**Fra:** Ingvill Granodd <igr@karmoy.kommune.no>  
**Sendt:** 09.08.2022 07:04:57  
**Til:** Byggesøknader via web <byggsok@karmoy.kommune.no>  
**Emne:** Vs: Veranda og pergola på 148/230

**Emne:** Veranda og pergola på 148/230

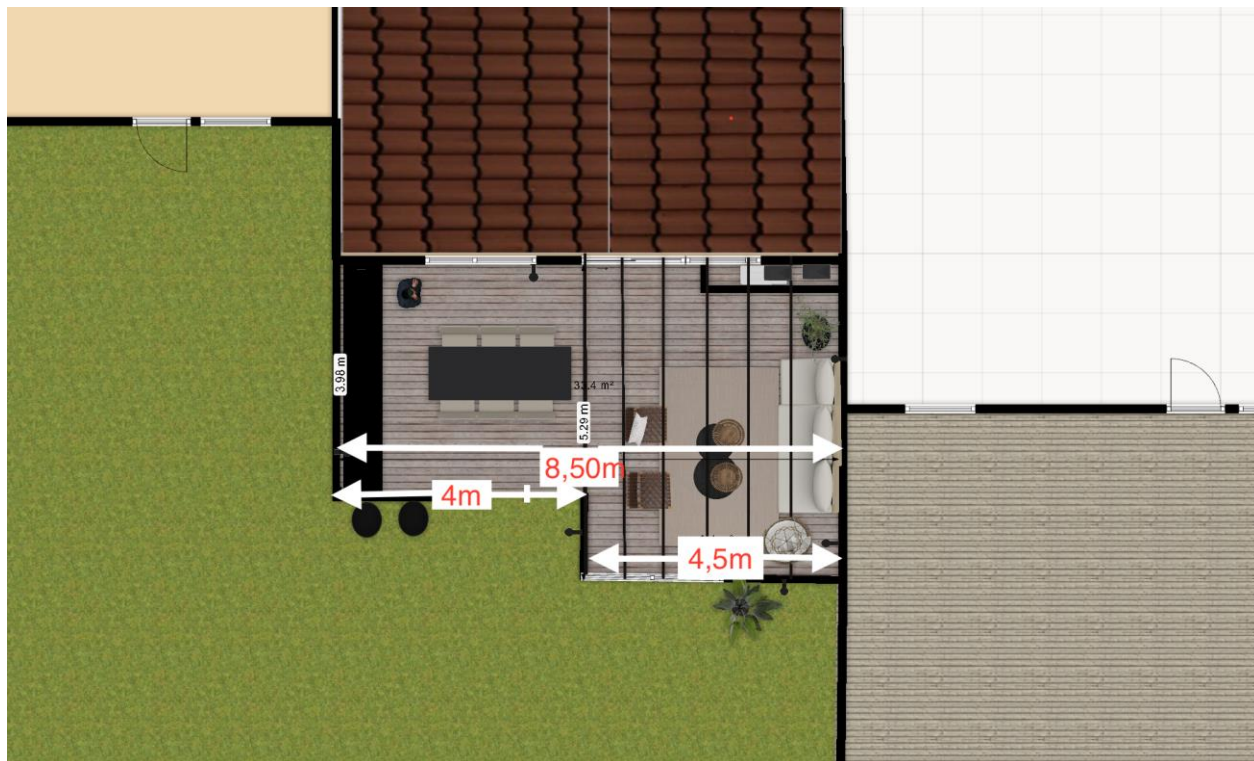
Nå har jeg dessverre oppdaget en mangel til i søknaden. Det er bare 3,7 m fra protesterende nabo til pergolaen. Det betyr at dere enten må trekke pergolaen 4 m fra nabogrense eller søke om dispensasjon. Det er ikke sannsynlig at dere vil få dispensasjon, så derfor ber jeg dere om å sende inn reviderte tegninger. Beklager sen tilbakemelding, men jeg har så lang saksbehandlingstid nå.

Hei! Takk for tilbakemelding. Vi har prøvd å ringe opp flere ganger, men har forståelse for at det er travelt nå. Vi flytter selvfølgelig pergolaen slik at den blir 4 meter fra nabogrensen. Legger ved ett nytt bilde. Ring gjerne 41256614 Mikal Hindal om det fortsatt mangler noe.  
Mvh Elisabeth k Johnsen
